PARECER TÉCNICO Nº 1368/2023-IAM

PROCESSO	01.02.00121209/2023.12
INTERESSADO	Câmara Municipal de Maringá Instituto Ambiental de Maringá Secretaria Municipal de Obras Públicas
CPF/CNPJ	
ASSUNTO	Processo erosivo nas margens do Ribeirão Maringá
ENDEREÇO	Avenida Alzirô Zarur cruzamento com a Avenida João Pereira
CAD. IMOBILIÁRIO

Foto 1: - Vista geral do processo erosivo.

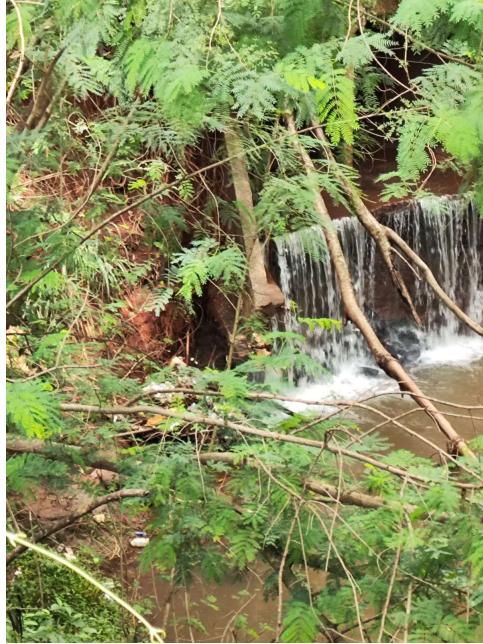
Considerando a visita realizada no local no dia 01/11/2023 pela equipe da diretoria de obras do Instituto Ambiental de Maringá, constatou-se a presença de um grande processo erosivo (Foto 1) que se inicia imediatamente após a canalização do corpo hídrico sob a via urbana e que está alcançando o cercamento do campo de futebol (Fotos 2 e 3). Nas áreas ao redor observou-se a presença de fissuras e rachaduras no solo, indicando que o processo erosivo ainda está ativo e aumentando de tamanho (Foto 4). Na calçada no fundo de vale e na beirada da via urbana também observou-se a presença de rachaduras transversais ao sentido do corpo hídrico (Foto 5), indicando a instabilidade do maciço de solo e gerando um risco à segurança dos pedestres e veículos que transitam no local.

Devido ao tamanho do processo erosivo, há a necessidade de realizar um estudo técnico aprofundado tanto no curso do corpo hídrico como nos arredores da área afetada com o intuito de reverter o processo erosivo presente no local e garantir a estabilidade e segurança das áreas ao redor. Para isso, é recomendável a contratação de empresa especializada no tema para apresentar a melhor solução técnica para o caso em específico.
